2427 - Sanierung und Erweiterung Mehrzweckhalle Oberhofen, Münchwilen

## Protokoll 3 - MZH Oberhofen – Denkmalschutz und Energie

Datum, Zeit: 06.11.2025 von 12:00 bis 13:00 Uhr
Ort: MZH Oberhofen

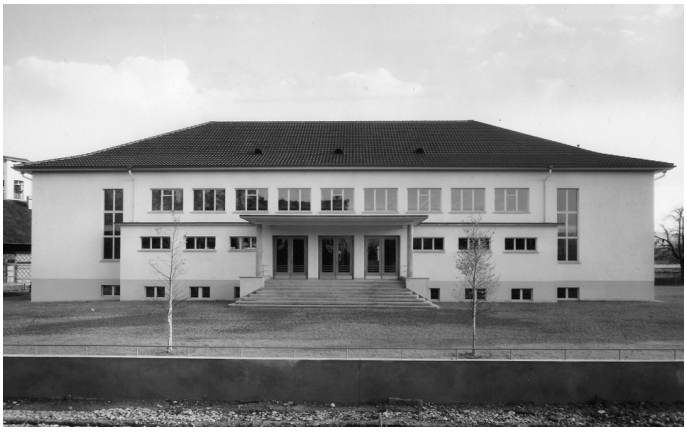
| Ziffer | Traktandum | Zuständig | Termin |
|---|---|---|---|
| 3.1 |  <br>Erhard Hirt stellt das energetische Konzept vor.<br><br>Der Aerogelputz ist für Martin Langer denkbar, auch eine Sockeldämmung im Erdreich ist möglich.<br>Bezüglich des Sockels: Dieser soll sich wie heute nur farblich, vom Rest des Gebäudes abheben. Ein vorspringender Sockel ist nicht denkbar und nicht gewünscht. siehe Bestandesfoto<br><br>Das Dach soll möglichst von innen gedämmt werden, sodass sich die Details der Dachkonstruktion von Aussen nicht "verdicken".<br><br>Dass die Gaube als Lüftungsansaugung genutzt werden kann, ist für Martin Langer denkbar. Allgemein kann die Gaube bleiben, sie dürfte jedoch auch entfernt werden. | ML | Beschluss |
